СТОЛИЧНА ОБЩИНА

Изх. №..2600-603...../02.02.....2011г.

ОТНОСНО открит конкурс с предмет: **„Довършване строителството на обект: „Експериментална двуетажна сграда за детска градина в УПИ VI, кв.38, с. Казичене, район „Панчарево"".**

Във връзка с поставени въпроси и в изпълнение на чл.10, ал.2 от НВМОП, приложено Ви изпращаме отговори на поставените въпроси:

инвеститор	СТОЛИЧНА ОБЩИНА
обект	ЕКСПЕРИМЕНТАЛНА ДЕТСКА ГРАДИНА
чертеж	ДЕТАЙЛ НА ПАРАПЕТ ГАЛЕРИЯ И СТЪЛБИЩЕ
ръководител-проект	АРХ. ЛОРИТА ПАНОВА
фаза	РАБОТНА
част	АРХ.
мащаб	1:20, 1:40
дата	04.2008
корекции	
чертеж No.

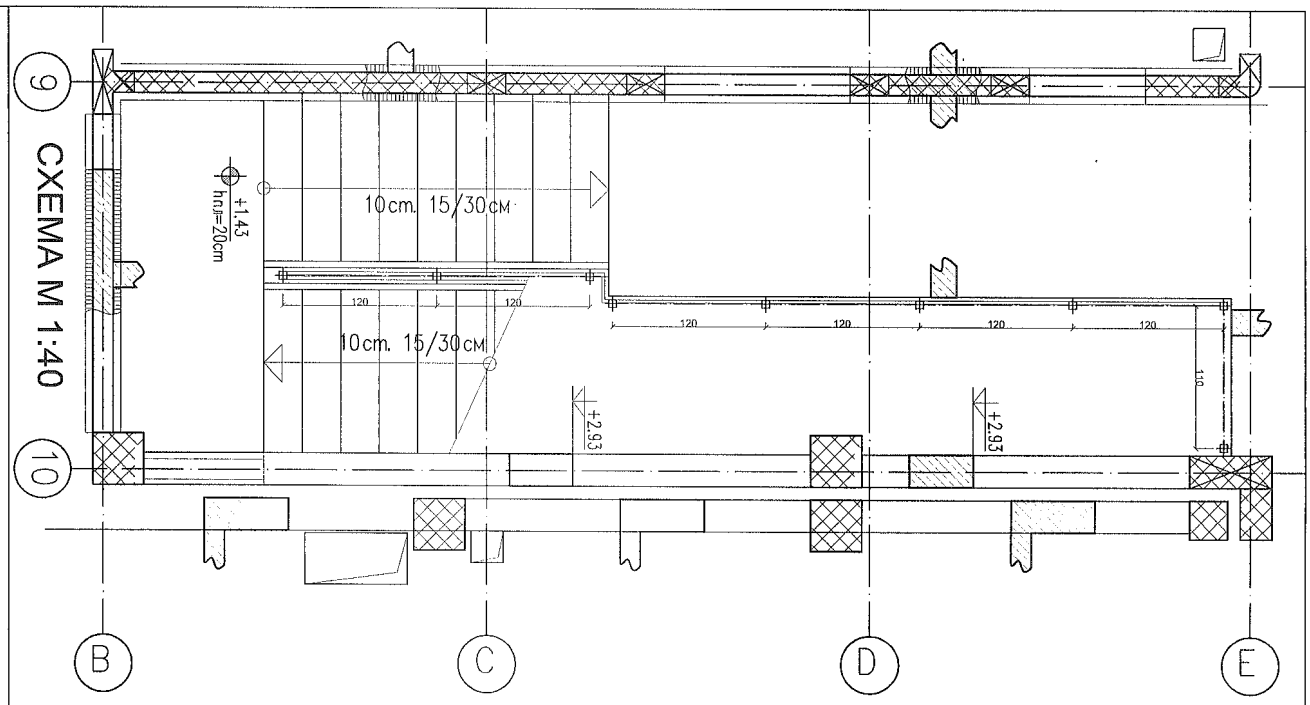
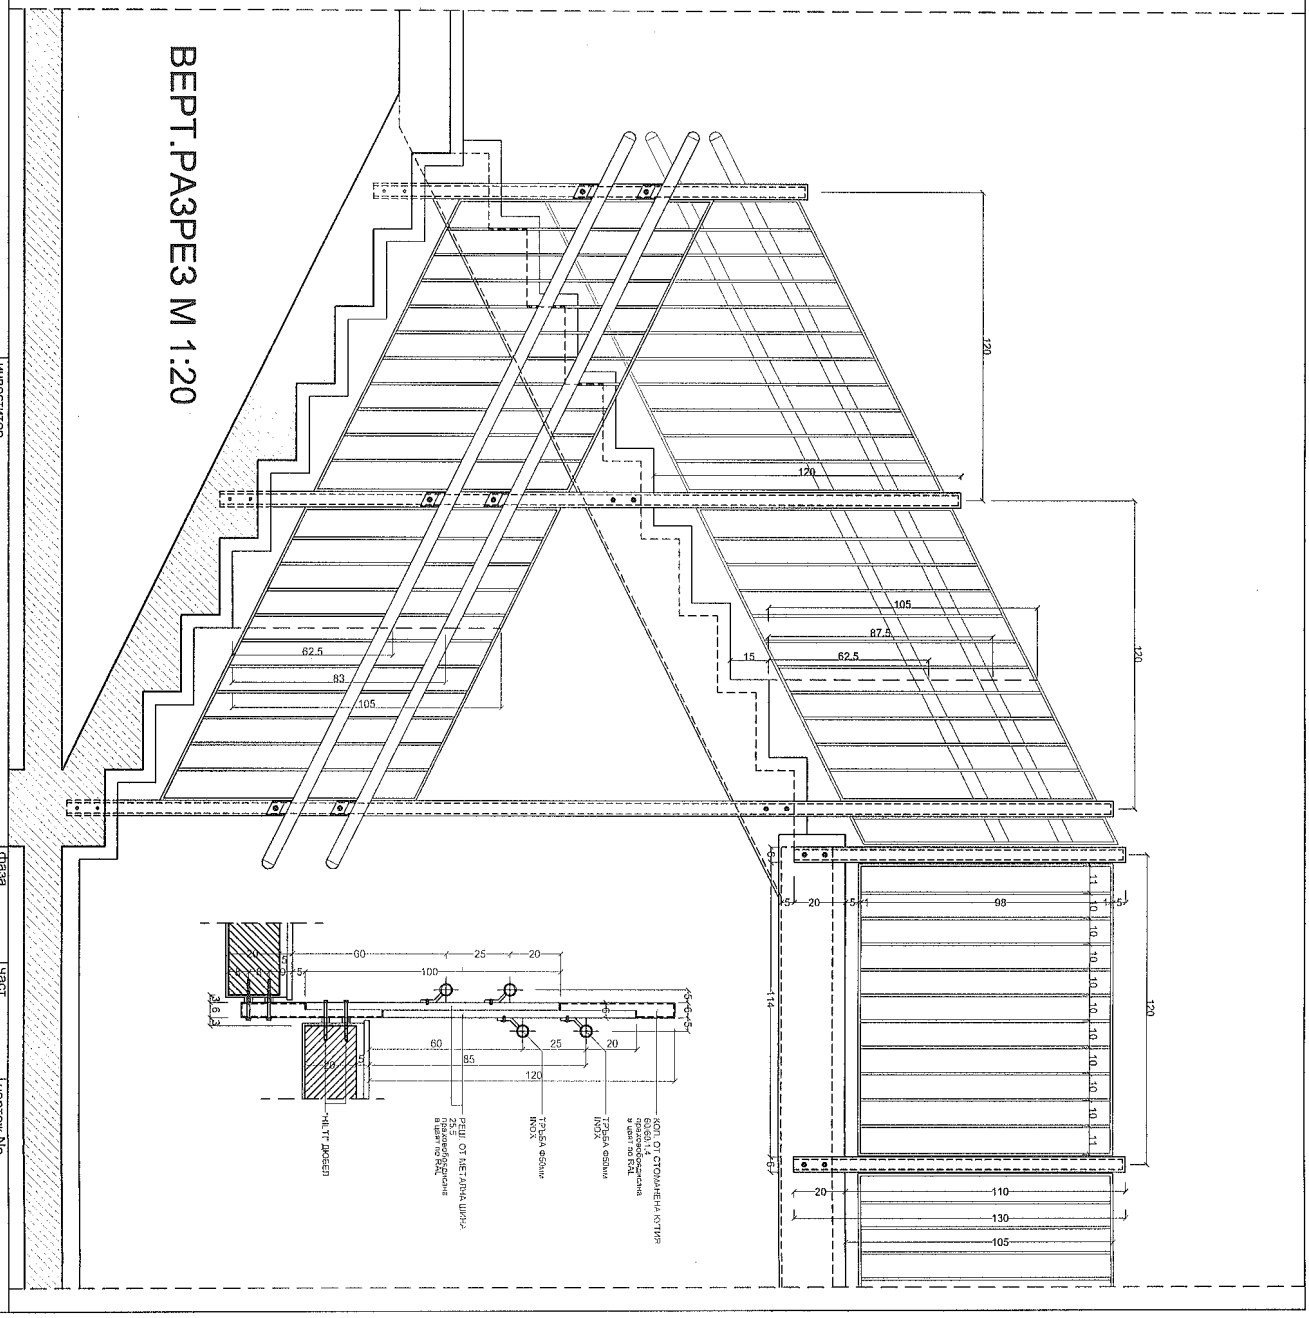
ВЪПРОС:
2. Изработка, доставка и монтаж на метален парапет, h=105см с ръкохватки на 80 и 60 см - ***моля да ни предоставите детайл;***

ОТГОВОР:
Парапета при стълбището и галерията е от стоманени профили (кухи профили с кръгло или квадратно/правоъгълно сечение и плоско желязо - шина), праховобоядисани в цвят по RAL и ръкохватки на 60 и 85 см., съгласно нормативите от стоманена неръждаема тръба ф 50. Височина на перилата от кота готов под - 105 см., съгласно нормативите. Вертикални елементи през 10 см.

инвеститор: СТОЛИЧНА ОБЩИНА	фаза: РАБОТНА	част: АРХ.	чертеж No.
обект: ЕКСПЕРИМЕНТАЛНА ДЕТСКА ГРАДИНА	мащаб: 1:20, 1:40	дата: 04.2008	корекции
чертеж: ДЕТАЙЛ НА ПАРАПЕТ - ПОКРИВНА ТЕРАСА	ръководител-проект: АРХ. ЛОРИТА ПАНОВА

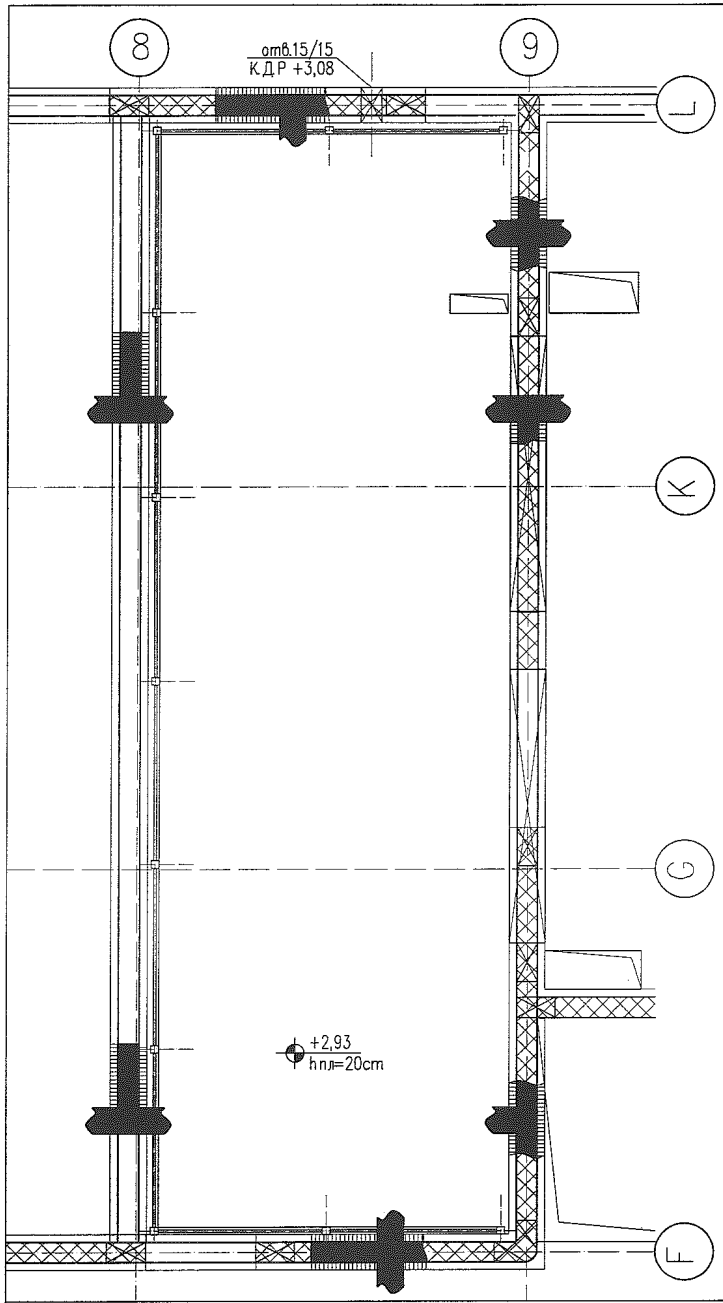
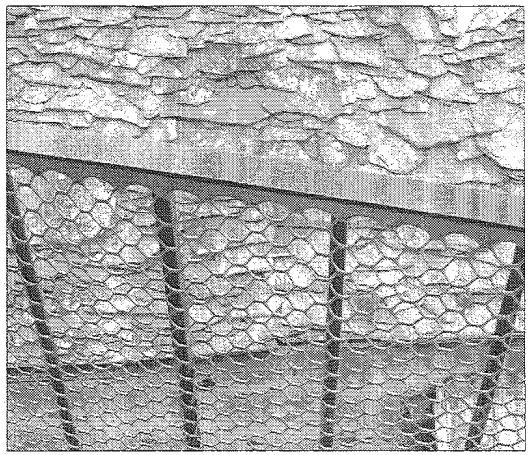
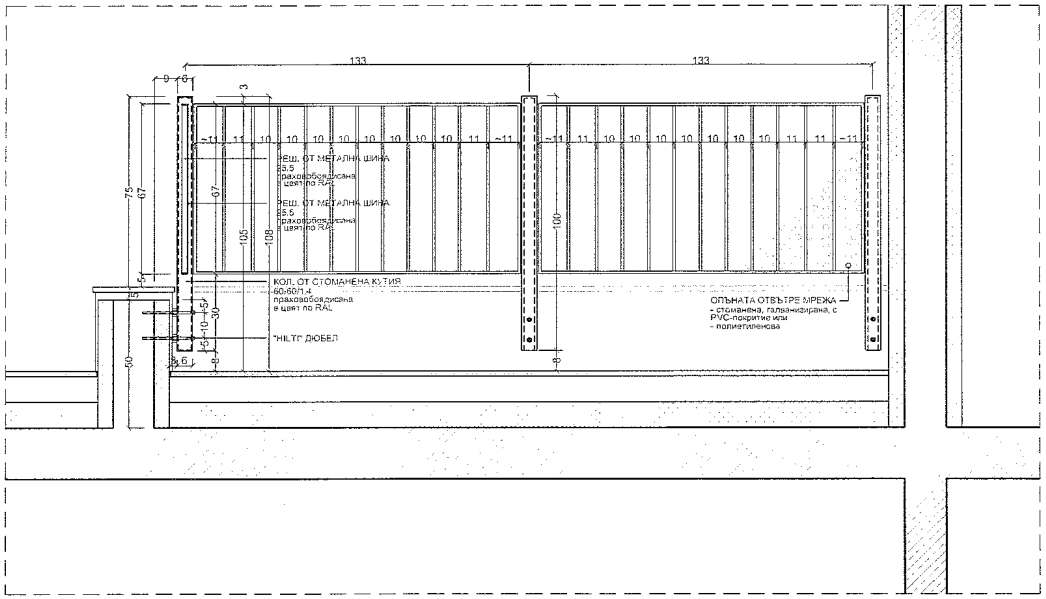
ВЪПРОС:
1. Изработка, доставка и монтаж на метален парапет, височина 60 см при терасата на лекарския кабинет и изолатора с допълнителна мрежа (от вътрешната страна H=105см) - ***моля да ни предоставите детайл:***

ОТГОВОР:
Парапета при терасата на лекарски кабинет и изолатор е от стоманени профили (кухи профили с кръгло или квадратно/правоъгълно сечение и плоско желязо - шина), праховобоядисани в цвят по RAL. Височина от кота готов под - 105 см, съгласно нормативите. Вертикални елементи през 10 см. с опъната от вътрешната страна телена мрежа, галванизирана, с PVC-покритие или полиетиленова мрежа.
